# Mémoire de réponse à l’Autorité Environnementale

## Projet des Pépinières – Rouen (76)

Novembre 2022

Figure 4 : Etude d'impact sonore - AgirAcoustique

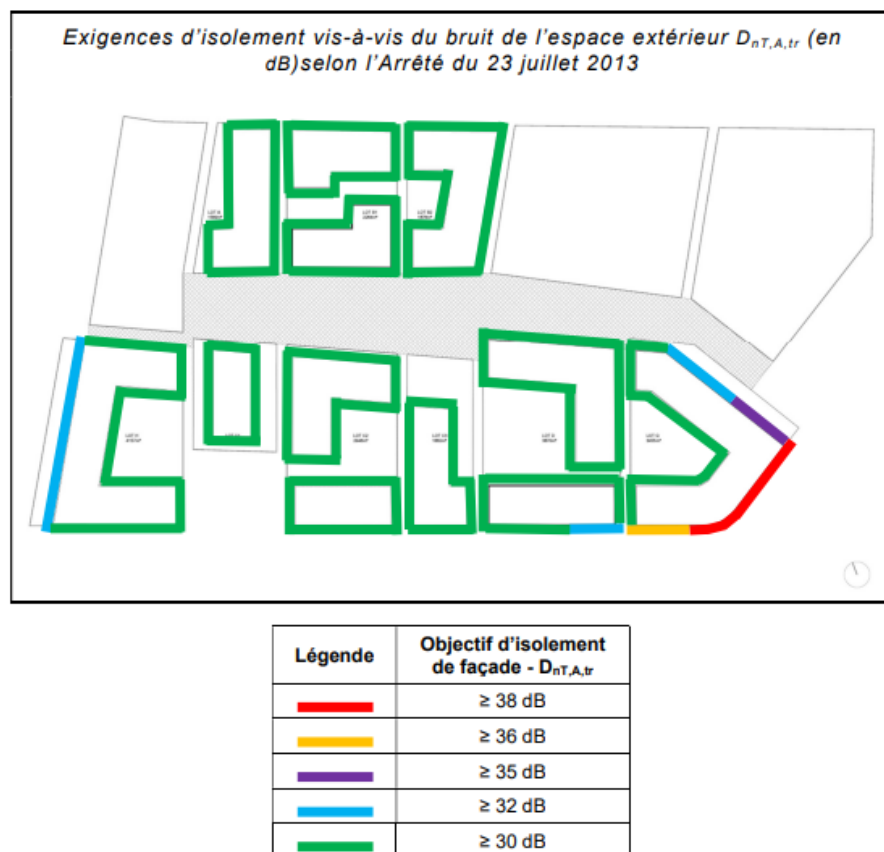
- o Acoustique : Le volet acoustique de cette étude a mis en avant les façades exposées aux nuisances sonores.

Les façades exposées à ces nuisances sont essentiellement les lots Santorin et Saint-Julien (sous maîtrise d'ouvrage de l'OPH Rouen Habitat) au niveau de l'Avenue de la Libération et de la rue Saint-Julien.

La conception des façades des lots Santorin et Saint-Julien tiendra compte de ces enjeux pour le confort acoustique intérieur et devra respecter l'Arrêté du 23 juillet 2013 appliqué aux constructions neuves définissant les valeurs d'isolement de façade  $D_{nT,A,tr}$  (en dB)

Les objectifs réglementaires en termes d'isolement au bruit extérieur sont les suivants :

Pour répondre à ces enjeux, l'O.P.H Rouen habitant intégrera dans ses équipes de maîtrise d'œuvre un BET Acoustique.

Figure 6 - Etude ACV Quartier - TERA0

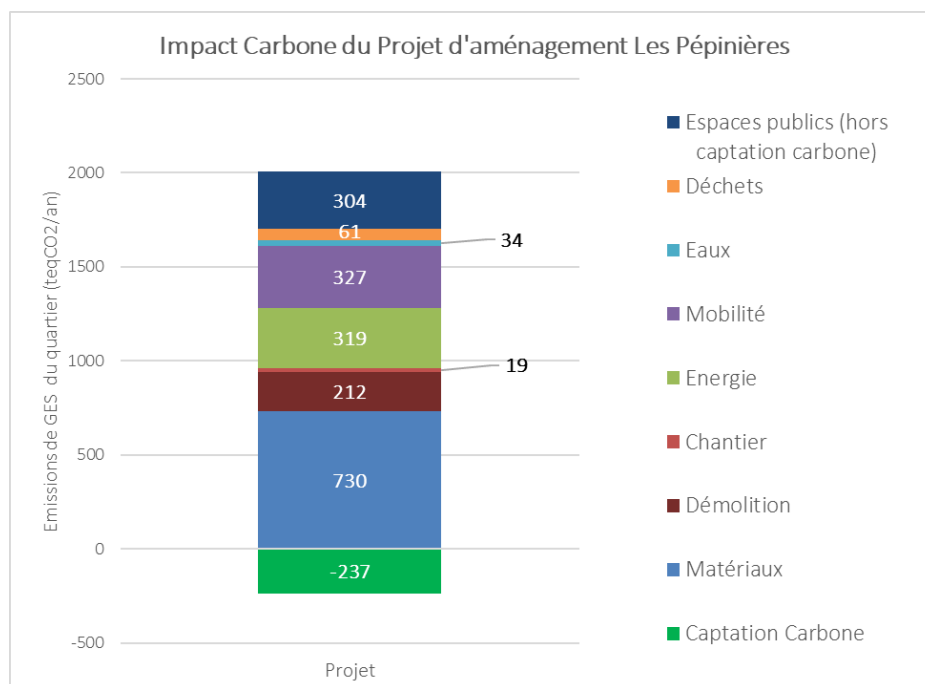
- 1.9. Page 16 : Clarifier la présentation de l'estimation de l'impact carbone et annexe l'étude l'ayant produite. Préciser le contenu, les objectifs attendus et les modalités de suivi des mesures de réduction des émissions de GES afin d'en évaluer l'efficacité et d'en prévoir le cas échéant un renforcement, ainsi que des mesures compensatoires 27

La captation carbone due à la mise en place d'une part importante d'arbres, permet de compenser en partie cet impact, à hauteur d'environ 240 tCO<sub>2</sub>/an.

La répartition de cette empreinte carbone est présentée dans le graphe ci-dessous :

### 1.10. Pages 16-17 Préciser le taux d'imperméabilisation actuel de l'emprise du projet

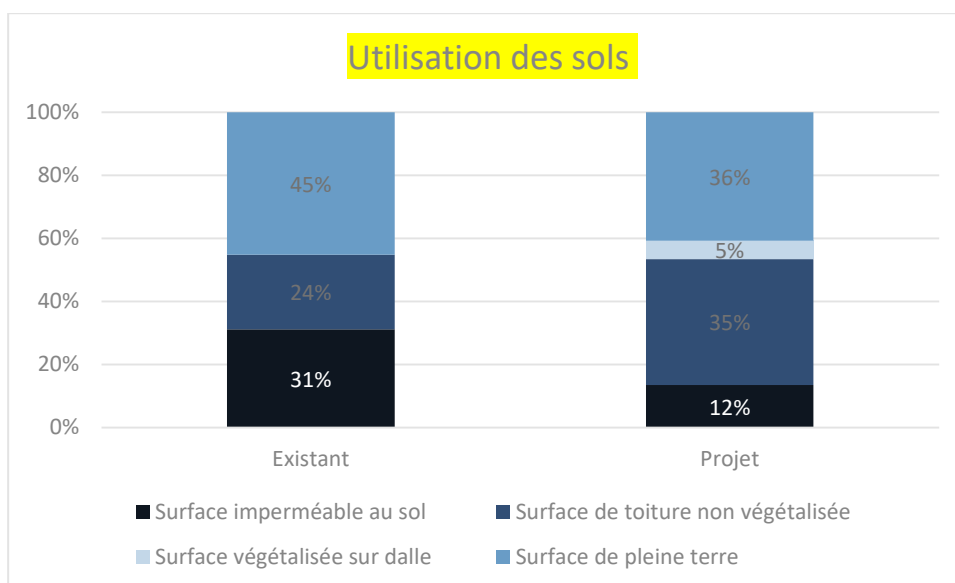
Préciser et renforcer les mesures d'évitement, de réduction voire de compensation des incidences du projet en termes d'aggravation du phénomène ICU et prévoir un dispositif de suivi permettant de garantir l'efficacité et la pérennité des mesures définies comportant notamment des indicateurs de suivi, des valeurs cibles et des mesures correctives à mettre en œuvre le cas échéant

Aujourd'hui, sur une parcelle d'environ 3 ha, le site est composé notamment d'environ 12 700 m<sup>2</sup>, soit :

Figure 8 : Mise en défens des zones à conserver - Gondwana

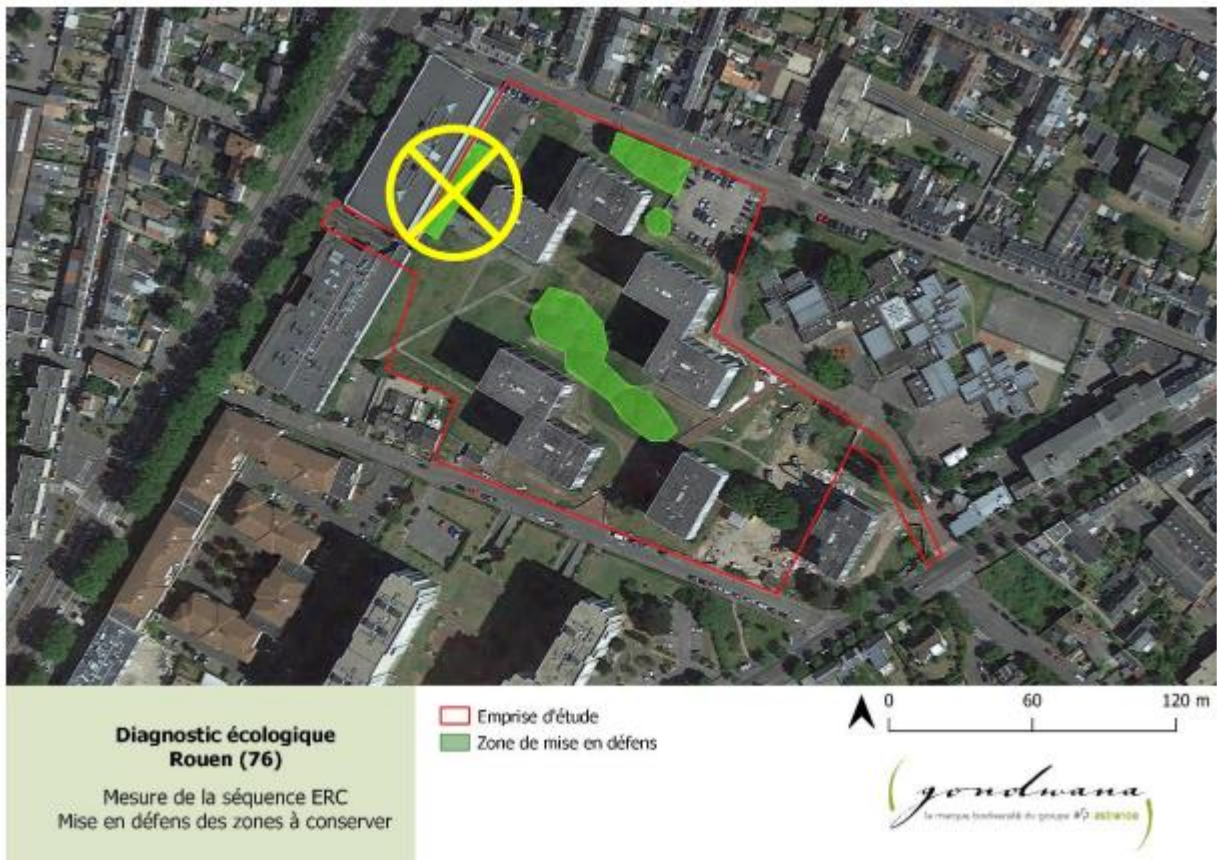
## 1.16.2. ME 1 : Mise en défens des zones à conserver

La haie champêtre à l'ouest du site ne pourra être conservée dans sa totalité compte-tenu de la proximité des bâtiments à construire impliquant des travaux susceptibles d'endommager la haie et son système racinaire.

La destruction de la haie ne remet pas en cause l'évaluation des incidences générées par le projet. Les impacts du projet sur cette haie non conservée seront également réduits par la MR3 « Plantation de haies arbustives indigènes » qui prévoit la restauration d'habitats arbustifs indigènes favorables à la faune, notamment aux oiseaux en période de nidification. **La carte Figure 70 page 103 de l'étude faune-flore a été modifiée suite à cette mise à jour.** Elle est intégrée à l'étude actualisée.

Figure 11 - Etude d'impact sonore - AgirAcoustique

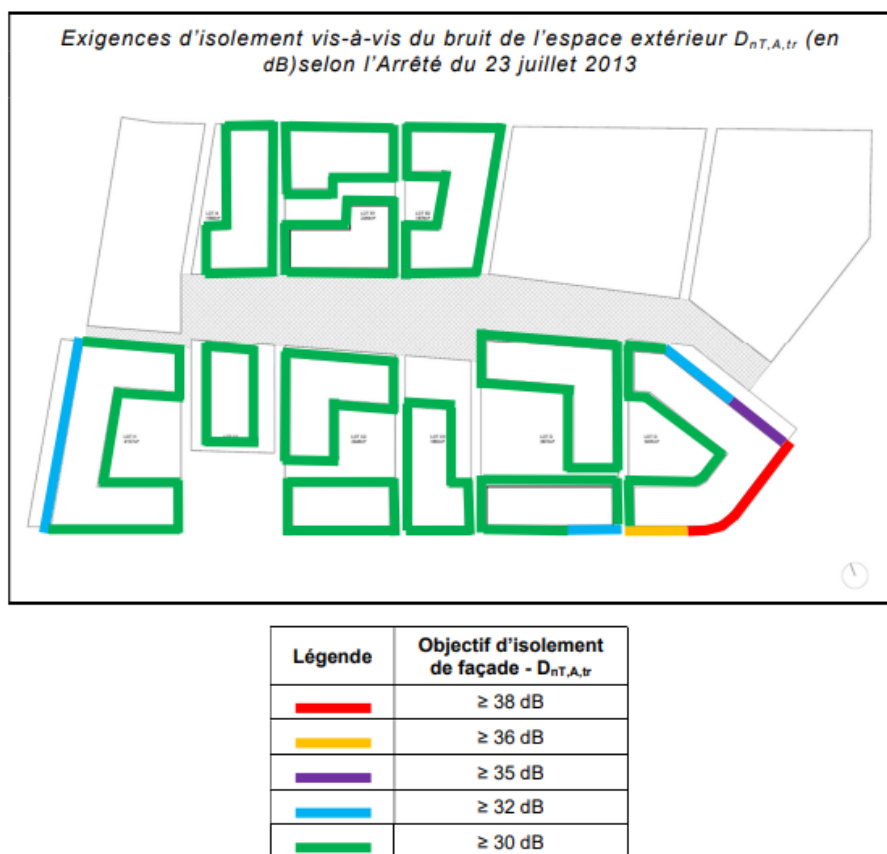
- 1.22. Page 24 : Renforcer les mesures de réduction des nuisances sonores (espaces extérieurs et logements intérieurs, fenêtres ouvertes). 49
- Tenir compte des valeurs de bruit susceptibles d'impacts notables sur la santé humaine dans le dimensionnement de ces mesures. 49

L'école maternelle et élémentaire « Pépinière – Saint Julien » émet des bruits uniquement en journée et sur de courtes périodes (récréation et/ou occupation des terrains de sports extérieurs). Ainsi, il n'est pas jugé nécessaire de prévoir un isolement renforcé pour les lots bâtiments adjacents.

Ainsi, réglementairement, le traitement des façades devra à minima respecter ces niveaux d'isolement.
